**Avis délibéré de la mission régionale d'autorité environnementale
sur la reprise d'exploitation et l'extension d'une carrière de roches
massives, par la société Gonin TP Carrières, sur la commune de
Saint-Baudille-de-la-Tour (38)**

Avis n° 2023-ARA-AP-1511

Avis délibéré le 17 mai 2023

Figure 3 : Localisation de la mesure de compensation ex-situ (Source : dossier)

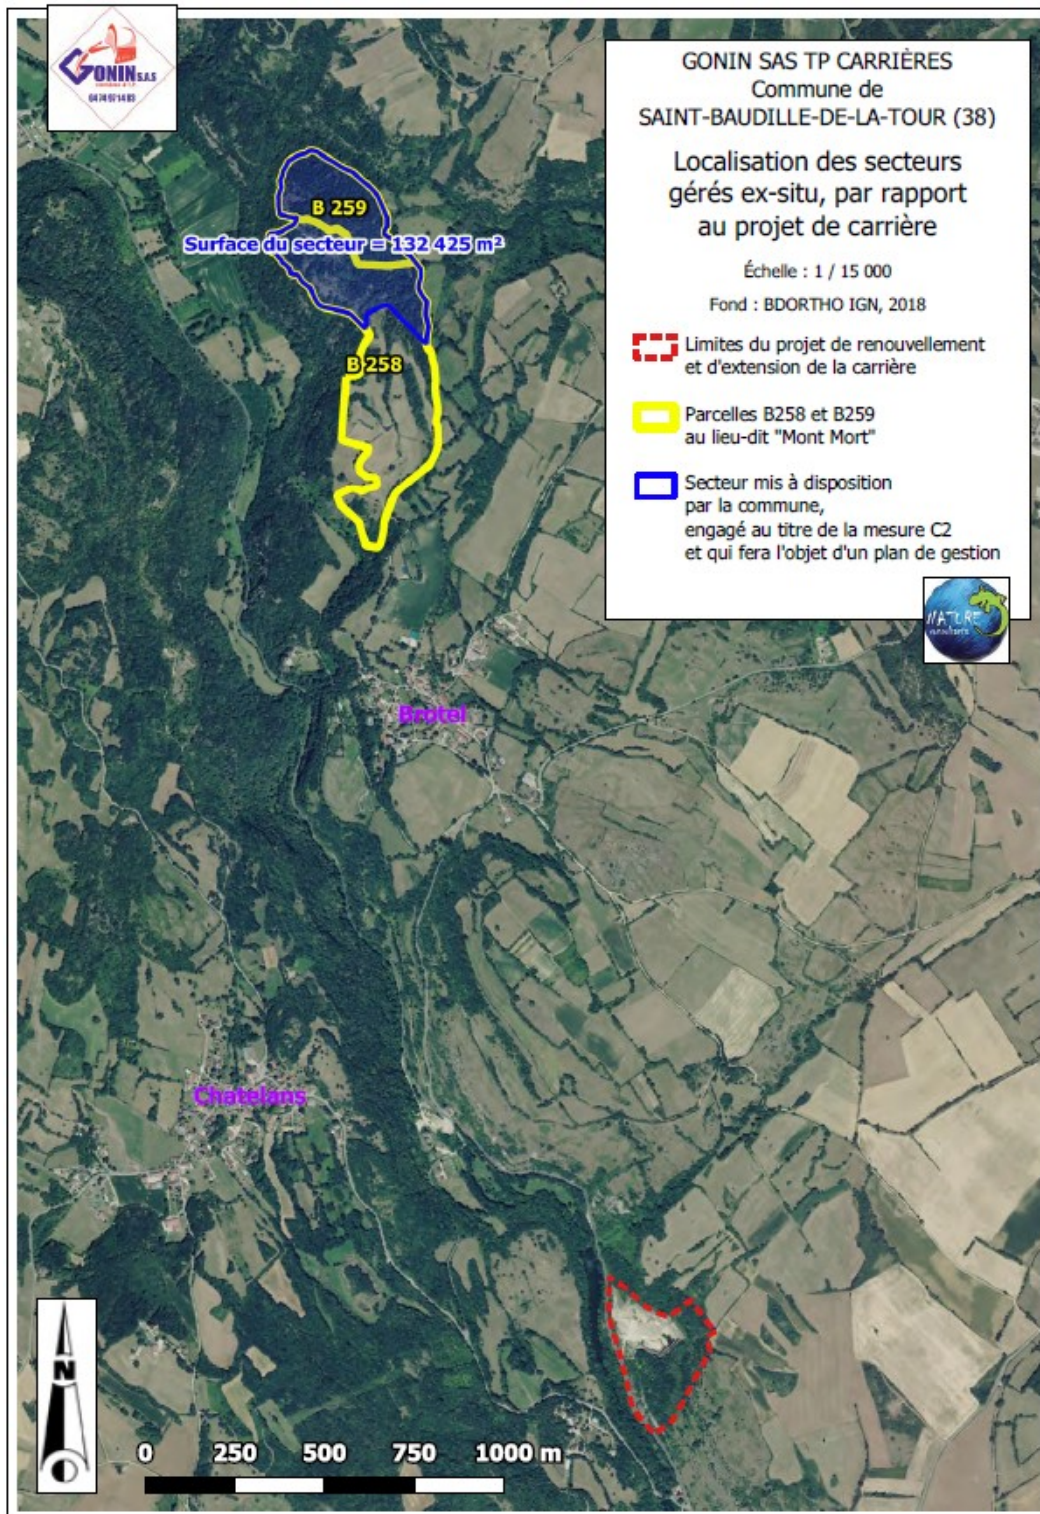
Baudille-de-la-Tour. La gestion prévoit pour les pelouses d'accroître la capacité d'accueil des espèces de faune et flore de ce milieu, et pour les boisements en priorité de les mettre en sénescence. Le dossier indique que les superficies gérées dans le cadre de cette mesure sont au moins trois fois supérieures à celles détruites dans le cadre du projet. Il précise qu'en l'absence de mise en place de cette mesure de compensation, ces parcelles non exploitées actuellement auraient pu faire l'objet d'une exploitation forestière dans le futur. Le gain écologique attendu par la mise en place de cette mesure n'est pas suffisamment argumenté.

L'Autorité environnementale recommande de compléter la description de la mesure de compensation « ex-situ » par le détail des gains écologiques attendus.
